MSRW₂₀₁₄への質問とその回答

2015年11月

鋼板製屋根・外壁 設計・施工・保全検討委員会
一般社団法人日本金属屋根協会
一般社団法人日本鋼構造協会

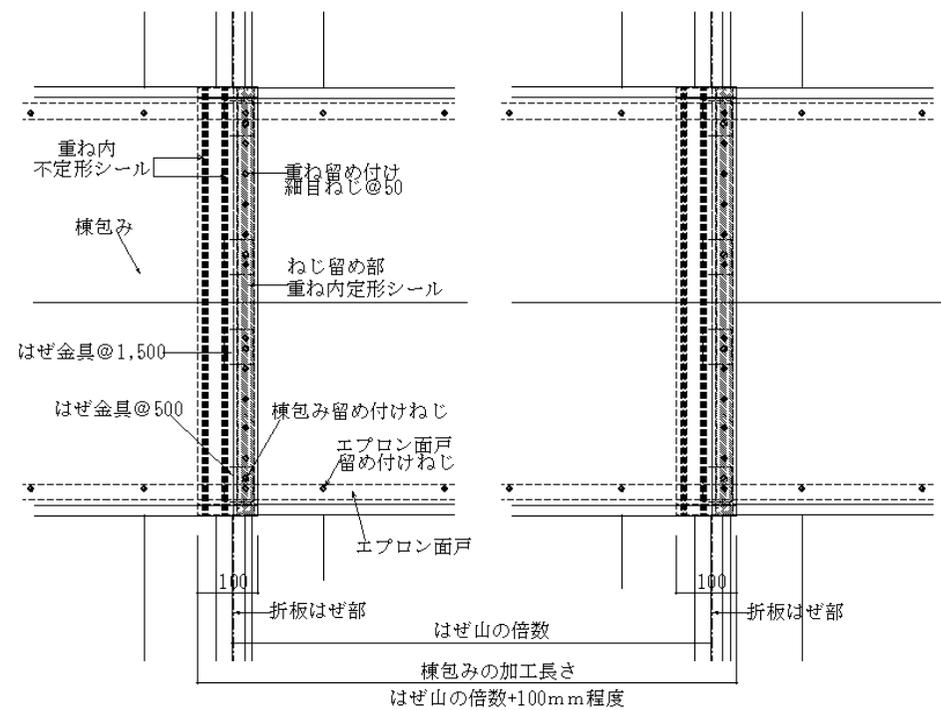
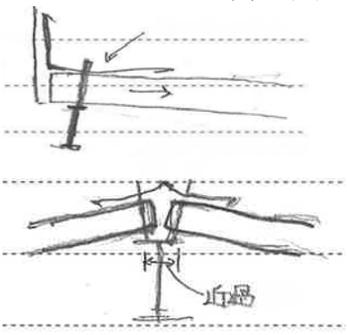
D-7	<p>参考構法で気になった点がありました 棟包み、ケラバ包み、雨押え等の重ね防水に関してです</p>  <p>•重ね寸法≒100m/m</p>	<p>雨押さえの接合で留意する事は、細目など緩みにくい細目ねじやリベットを用いることです。 留め付け部分は定型シールテープを入れると開孔部の保護となり、併用する不定型シール材の面厚の確保になり止水性が向上します。不定型シール材のみですと、留め付けによる圧縮でシール面厚が確保できないので止水性が低下します。また、EFDM パッキンはより有効と考えます。</p>

・コーキング 2 列

・防水リベット止め
 →これが端部過ぎて横から漏水の危険性あり？（コーキングしても不十分な寸法しか残っていない）
 私見 リベットの位置は50m/m位の位置？その外にコーキングを施す

↓低くなってしまふ

ねじ・リベットの留め付け位置は、重ね端部より概ね 20mm程度が良いと思います。
